Bebauungsplan Nr. 125 „Vörder Feld Nord“ Stadt Bremervörde

Entscheidungsvorschläge zu den vorgebrachten Anregungen
und Hinweisen

(Proj.-Nr. 27432-42 / Stand: 10.05.2024)

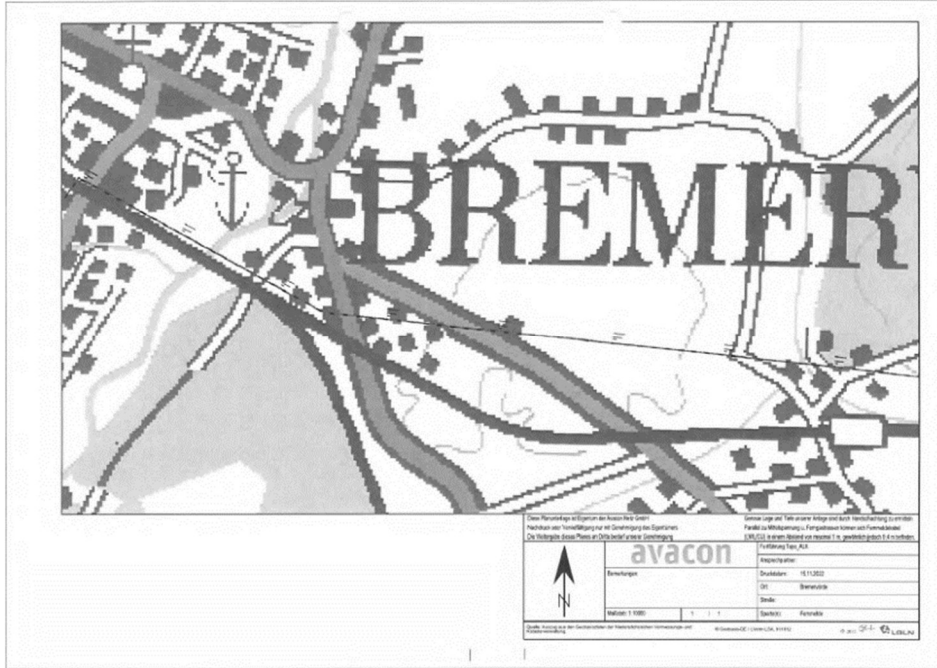
Bauarbeiten im Bereich von Leitungskreuzungen sind nur im Beisein eines fachverantwortlichen Mitarbeiters der Avacon Netz GmbH durchzuführen.

Nach Abschluss der Bauarbeiten im Kreuzungsbereich mit Fernmeldeleitungen ist der Avacon Netz GmbH ein Bohrprotokoll der Leitungskreuzung auszuhändigen.

Ferner dürfen innerhalb von Leitungsschutzbereichen betroffener Fernmeldeleitungen keine tiefwurzelnden Bäume und Sträucher angepflanzt werden.

Erdarbeiten innerhalb von Leitungsschutzbereichen dürfen nur in vorsichtiger Handschachtung und nur nach Einweisung durch unseren Mitarbeiter ausgeführt werden. Hierfür setzen Sie sich bitte mindestens drei Wochen vor Beginn der geplanten Maßnahme mit uns unter dem Postfach Einsatzplanung_uebertragungsnetze@avacon.de in Verbindung.

Für die tatsächliche Lage und Bemaßung der betroffenen Fernmeldeleitung(en) innerhalb des beigefügten Planwerkes kann keine Gewähr übernommen werden. Der Unternehmer hat sich durch eine geeignete Anzahl von Sicherheitsschachtungen über die Lage von Fernmeldeleitungen zu informieren.

In der nebenstehenden Abbildung ist die ungefähre Lage der Fernmeldeleitung gekennzeichnet. Diese verläuft südlich des Plangebietes.
